# Municipalidad de Casilda

## LICITACION PUBLICA Nº 012/2023 DECRETO Nº 078 "REMODELACION TERMINAL DE OMNIBUS "POSTA DE LA CANDELARIA"

### CIRCULAR ACLARATORIA Nº 1

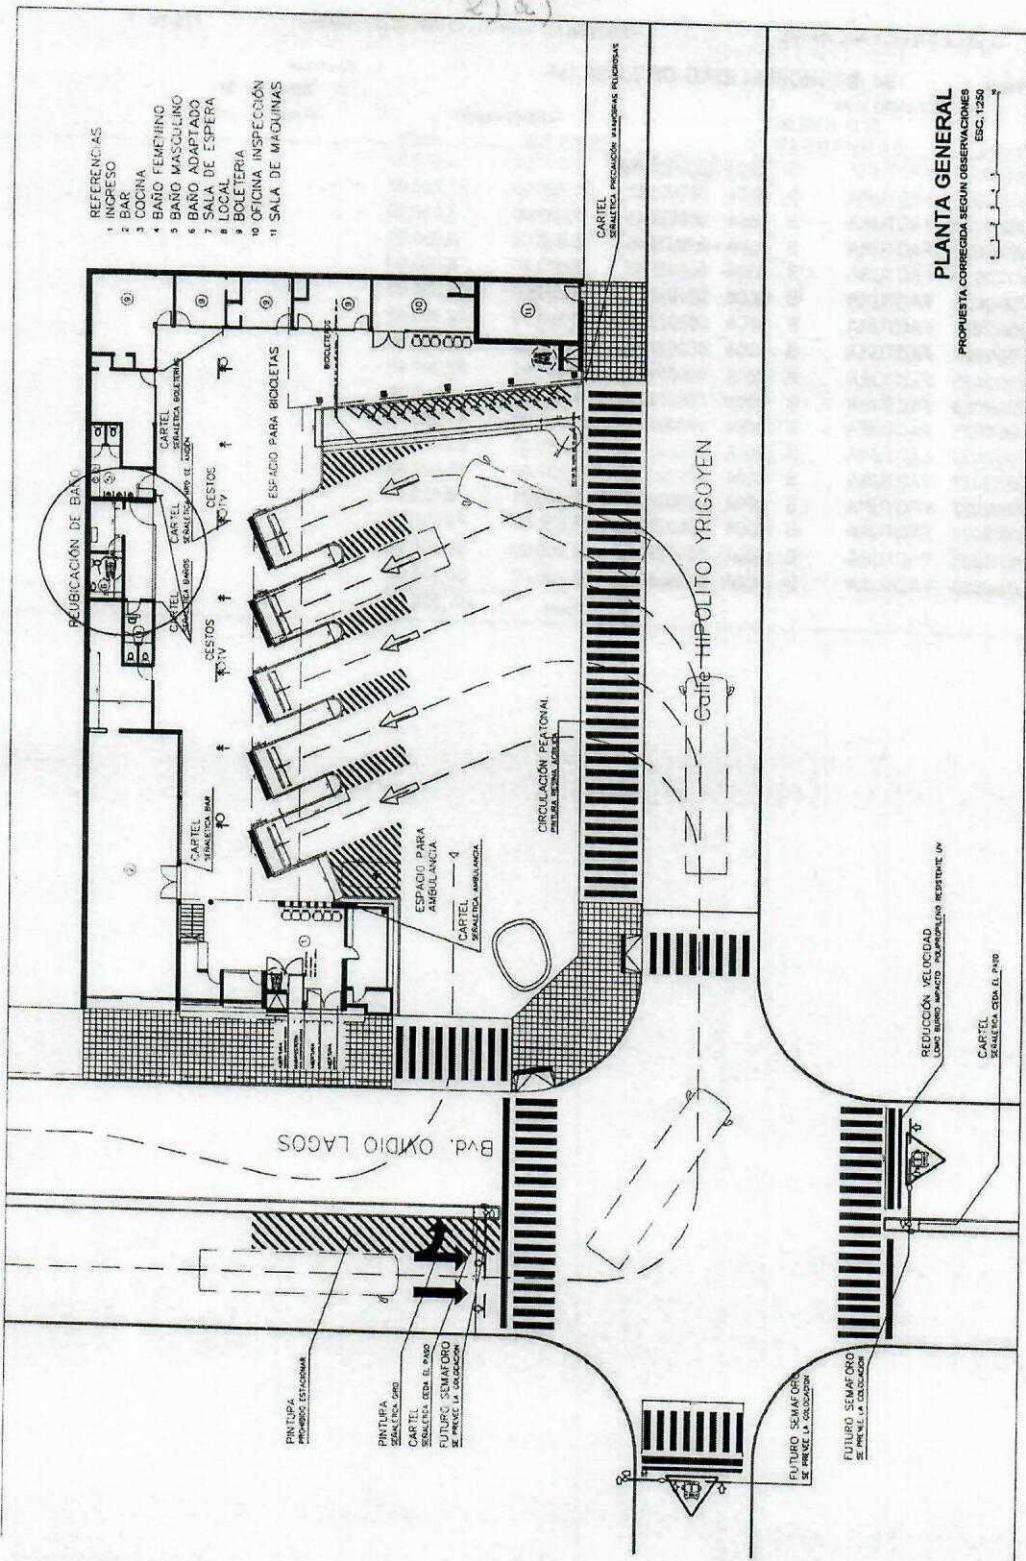
- Un oferente consulta: 1) Podrían enviar la documentación grafica y la planilla de oferta con mayor calidad?-  
2) En la planilla de oferta no se encuentran los siguientes ítems que sí están detallados en la documentación grafica ¿Hay que incluirlos en la cotización? ¿En qué cantidades y qué características tienen?-  
\* Se incorporan nuevos bancos de aluminio y cestos, tanto en sala de espera como espacio de circulación exterior-  
\* Se realizará un recambio de luminarias y colocación de TV informativos con las llegadas y egresos de las diversas compañías-  
\* Se añade señalética en dársenas y espacios especiales: Baños, cafetería, ambulancia, etc.  
\* Incorporación de equipamiento para bicicleteros, siguiendo las pautas de diseño del manual de señalética y equipamiento-  
\* Incorporación de muro de contención de 40cm de altura separando la circulación de los bicicleteros-

2) Debido a la imposibilidad de agregar el baño de discapacitados en el sector proyectado, éste se desplaza ocupando el espacio actual de sala de espera.

Se adjunta plano de modificación 2) a)-

Respecto a la incorporación de muro, se adjunta plano 2) a)-
